PROGETTO ESECUTIVO DI MODIFICA

**DIRETTRICE FERROVIARIA MESSINA – CATANIA – PALERMO  
NUOVO COLLEGAMENTO PALERMO – CATANIA  
RADDOPPIO DELLA TRATTA BICOCCA – CATENANUOVA  
MODIFICA AL PROGETTO ESECUTIVO NEI PRESSI DEL FIUME SIMETO**

Relazione generale

RS39 10 V ZZ RG MD0000 001 D

Fig. 4- Inizio modifica altimetrica – Fine modifica (ponte Simeto)

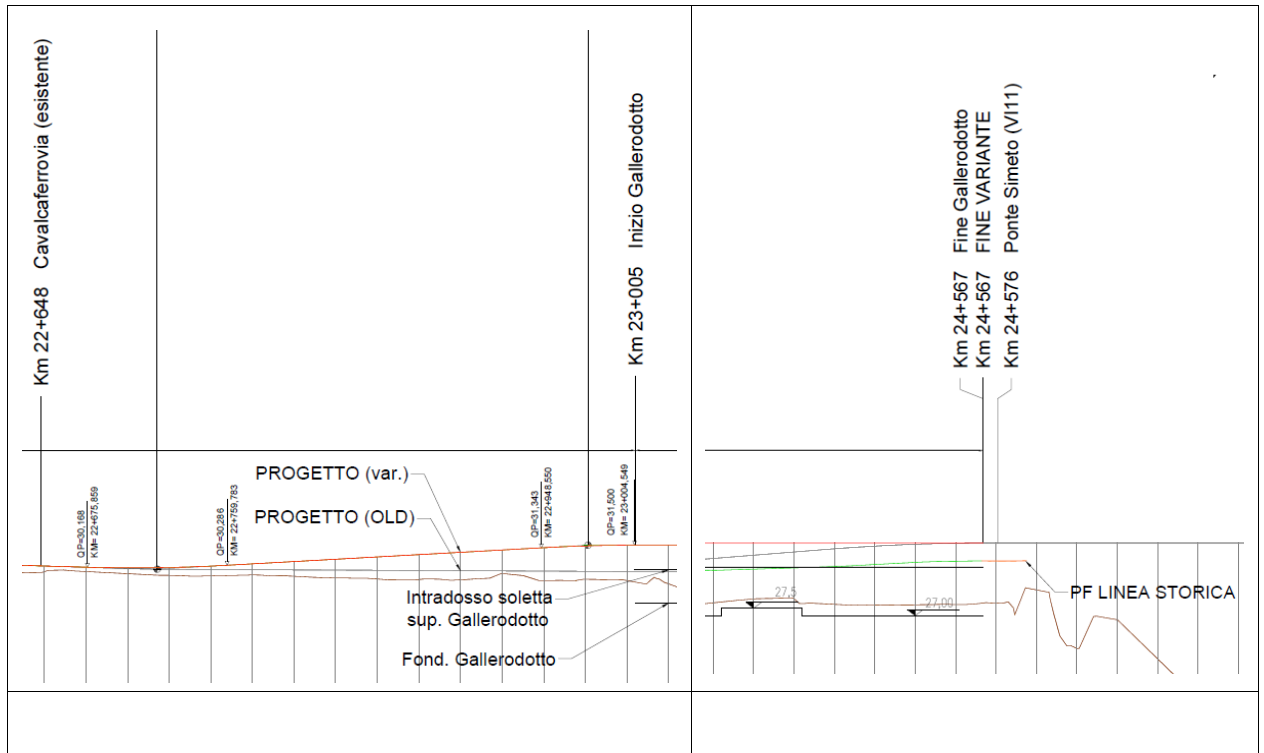
Per quanto riguarda il doppio binario di progetto, dal punto di vista altimetrico si prevede di mantenere il profilo del Progetto Esecutivo fino al cavalcaferrovia esistente sito alla p.k. 22+648, in modo da non dover demolire e ricostruire l'opera. Visti i ridotti tiranti idrici fra le p.k. 21+600 e 23+005 la ferrovia viene messa in sicurezza dal punto di vista idraulico grazie a un muro di contenimento della piena posto da ambo i lati.

Appena superato il cavalcaferrovia il profilo di progetto si modifica rispetto a Progetto Definitivo ed Esecutivo e inizia a sollevarsi con una rampa lunga circa 260 m avente una pendenza del 6,2%.

Alla p.k. 23+014 il piano del ferro raggiunge la quota di sicurezza idraulica di 31,5 m sul livello del mare, quota che viene mantenuta con una livelletta orizzontale fino alla spalla del ponte sul Simeto, dove termina la modifica (p.k. 24+577). Non sono necessari raccordi perché la livelletta scelta è la perfetta prosecuzione di quella già prevista sul ponte di scavalco del Fiume Simeto, sia dal Progetto Definitivo che dal Progetto Esecutivo (pendenza 0% e quota 31,5 m s.l.m.).

Fig. 6 – Esempio Profilo Longitudinale muro con tagline

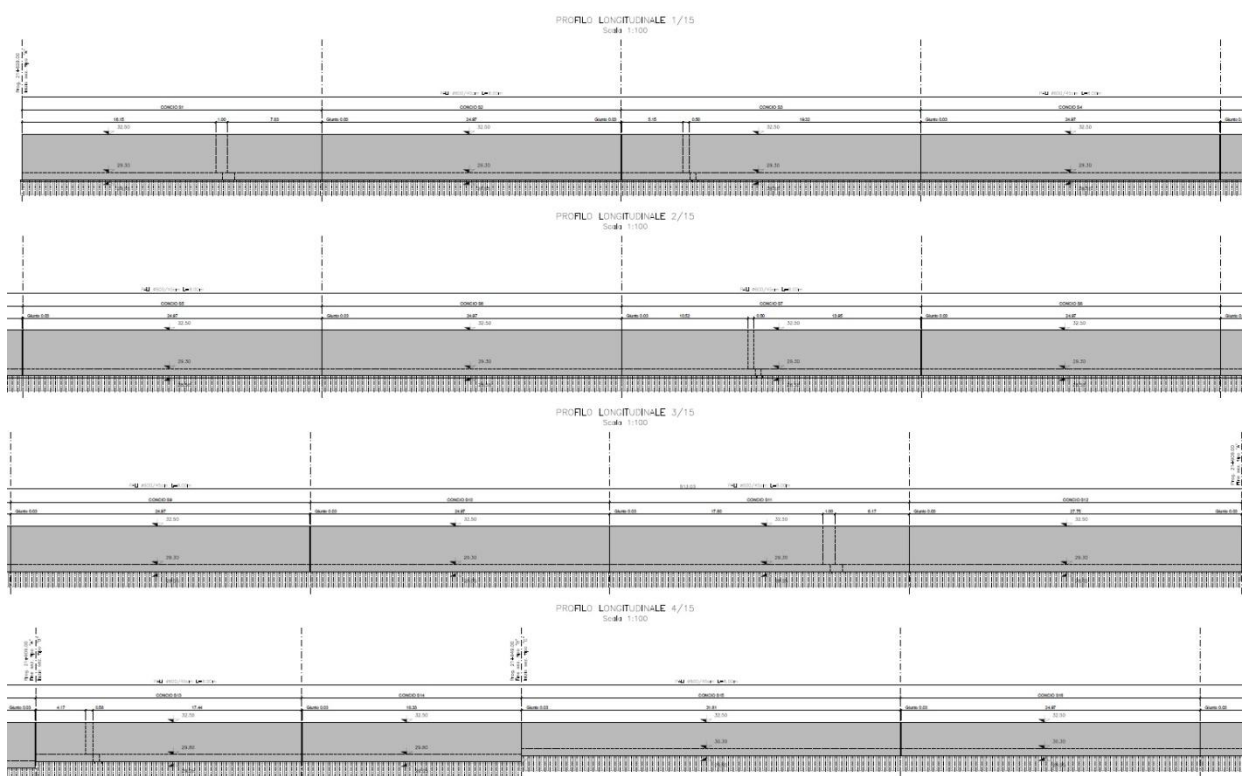
Per assicurare la sicurezza nei confronti del sifonamento dei muri durante l’evento di piena, si predispone alla base del muro Nord (individuato anche come muro sinistro sugli elaborati di progetto) una paratia di pali secanti ad elica tipo CFA-CSP  $\Phi$  600/450 mm, di lunghezza variabile, lungo l’intero sviluppo dei muri disposti sul lato del Fiume Simeto, con funzione di tagline.

Tale paratia di pali, non prevista dal progetto definitivo di variante, è stata introdotta a seguito di specifiche analisi di filtrazione e relative verifiche di sicurezza, condotte secondo quanto previsto dalla normativa di riferimento e con metodi di calcolo implementati mediante appositi e consolidati software specialistici.

Fig. 7 – Planimetria del primo tratto interessato dalla modifica con l'introduzione dei muri di protezione idraulica

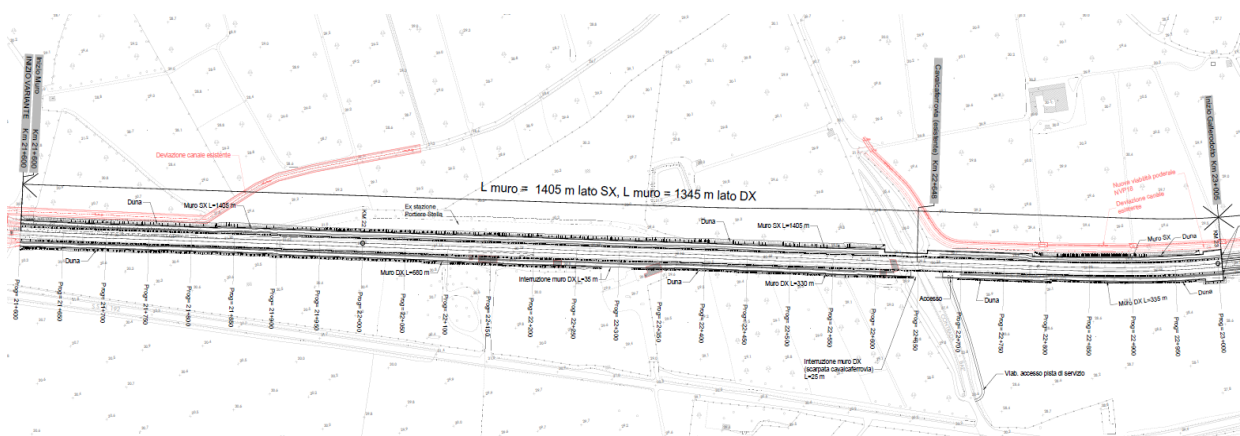
Nella prima parte dell'area di esondazione del Simeto (più lontana dal fiume), visti i ridotti tiranti idrici, si è preferito prevedere dei muri di contenimento della piena senza modificare la livelletta ferroviaria, in modo da salvaguardare il cavalcaferrovia esistente posto alla p.k. 22+648.

Tali muri hanno un'altezza variabile fra 1,00 e 4,00 m e sul lato esterno hanno addossata una duna con funzione di mitigazione ambientale. La loro estensione è di 1405 m lato binario pari (ovvero lato Simeto) e di 1345 m lato binario dispari (dove ci sono due interruzioni, la prima in una zona dove la quota della ferrovia garantisce la sicurezza idraulica e la seconda a cavallo della scarpata del cavalcaferrovia).

Figura 10b – Opere provvisorie in corrispondenza del concio 1 del Gallerodotto

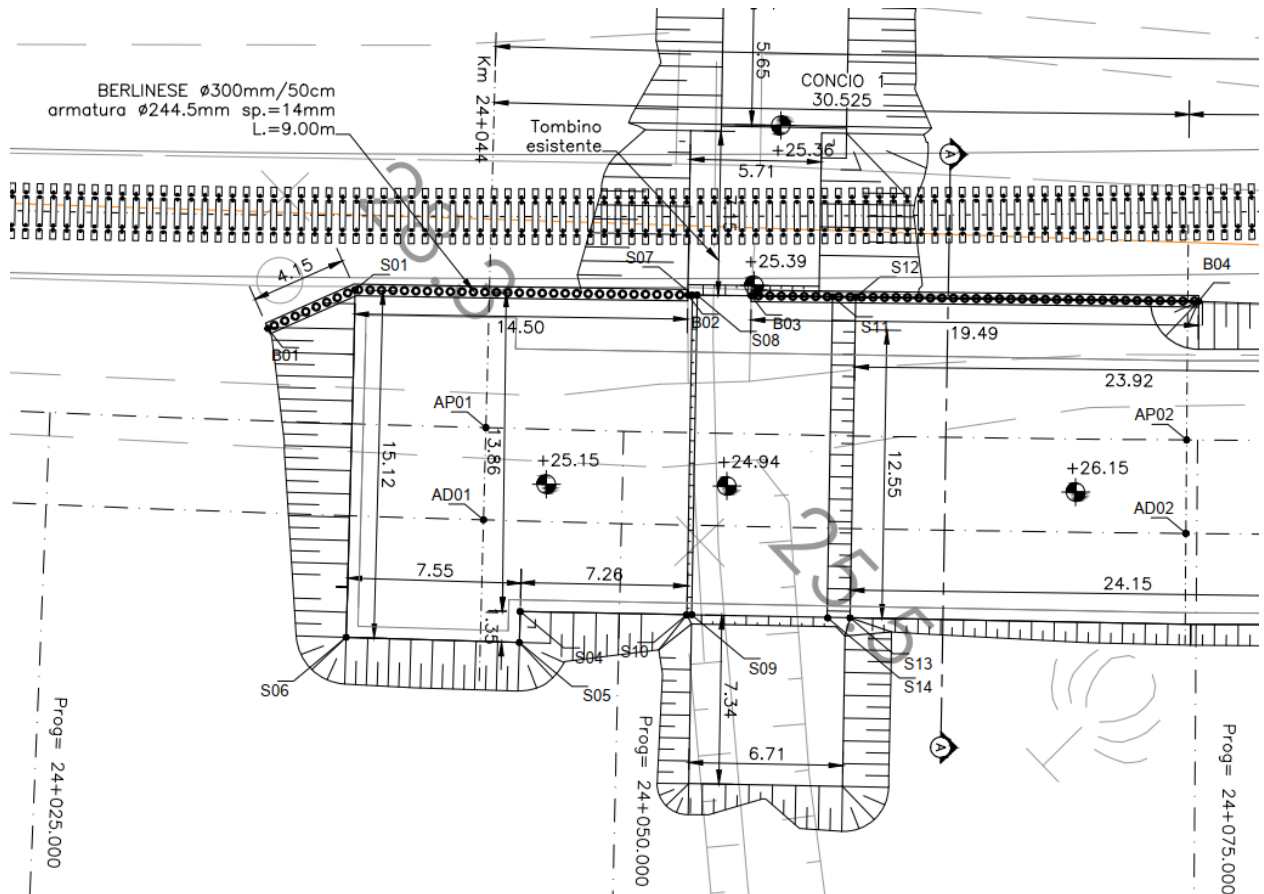
In corrispondenza del concio 1 del gallerodotto, sono previste opere provvisorie costituite da paratie di micropali con perforazione  $\phi 300$  mm e interasse 0,50 m per il sostegno degli scavi, data la vicinanza della linea ferroviaria in deviata.

Fig. 13 – Prima parte della deviata provvisoria interessata dalla modifica planimetrica

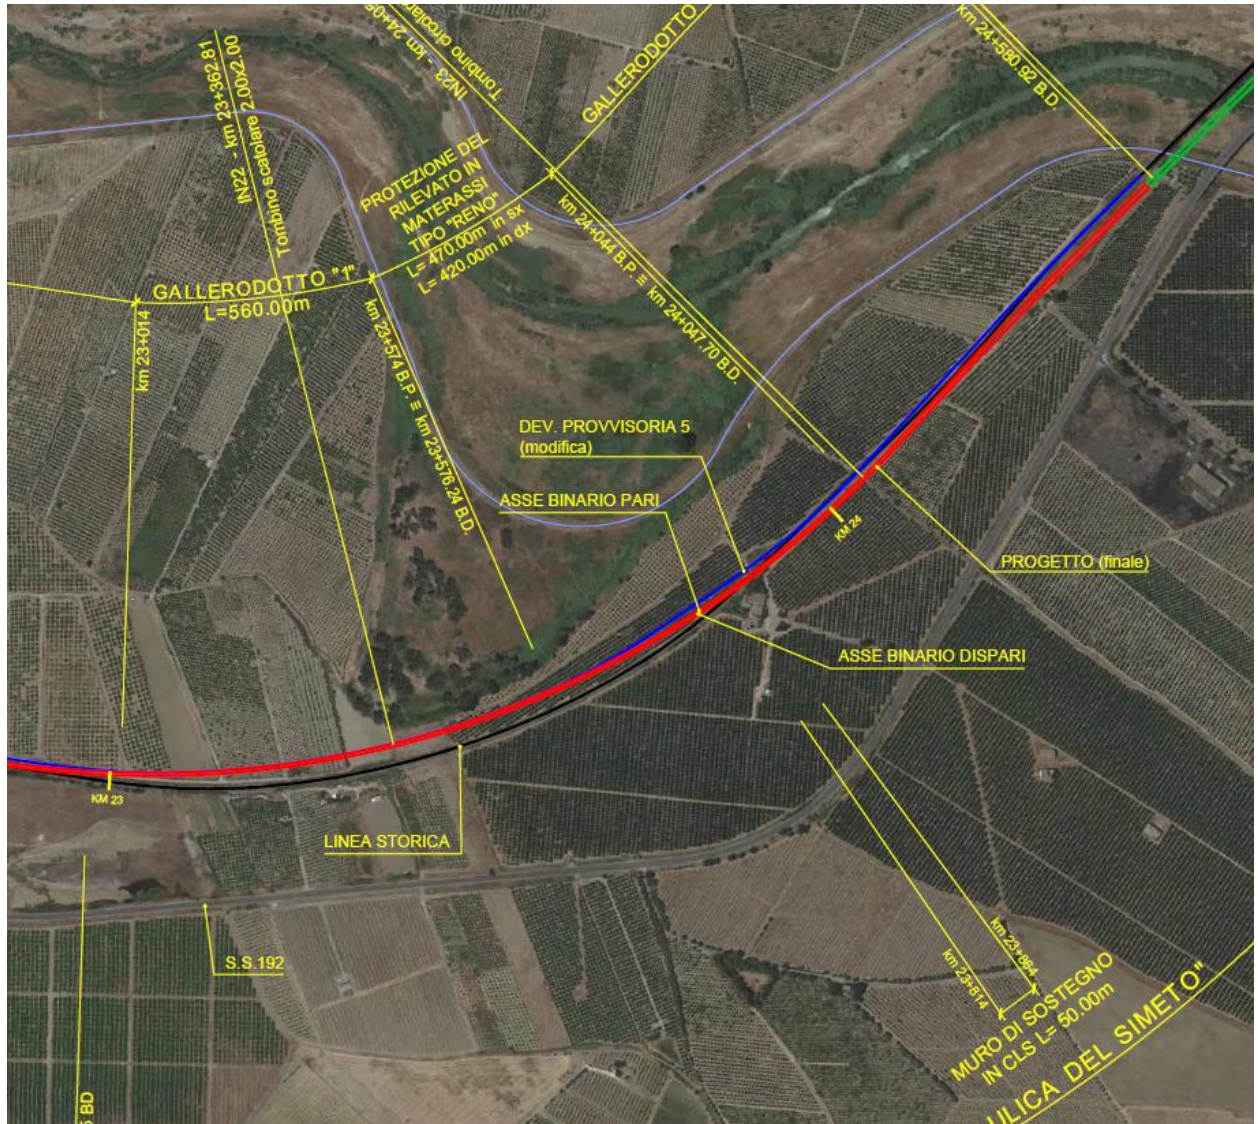
Al km 23+519 (219+726 della LS) inizia la modifica planimetrica della deviated provvisoria, che inizia a piegare in sinistra per scostarsi dal tracciato definitivo del binario pari e scende rapidamente (9.35 ‰) per portarsi alla quota della LS, che corre a piano campagna.

Alla p.k. 23+519 (219+726 della LS) infatti alla curva di raggio 1270 m si raccorda una curva di raggio 750 m, mediante una clotoide lunga 85 m. Segue una clotoide in uscita lunga 90 m che termina su un rettilineo di 54 m, seguito a sua volta da una curva di 900 m con clotoidi simmetriche lunghe 85 m. Alla p.k. 220+779 (coincidente con la p.k. 24+577 del binario pari di progetto), dopo un rettilineo di lunghezza pari a 202 m e una curva di raggio 4000m con clotoidi simmetriche da 20 m, la deviated provvisoria termina sul rettilineo della linea storica che impegna il ponte sul Simeto.

La modifica planimetrica della deviata provvisoria si è resa necessaria per spostare l'esercizio verso il fiume e liberare così lo spazio necessario alla costruzione del rilevato definitivo nel tratto a cavallo della masseria e del secondo tratto di gallerodotto (la distanza minima fra l'asse della deviata provvisoria e quello del binario pari è stata impostata a 9,50 m in questa zona).
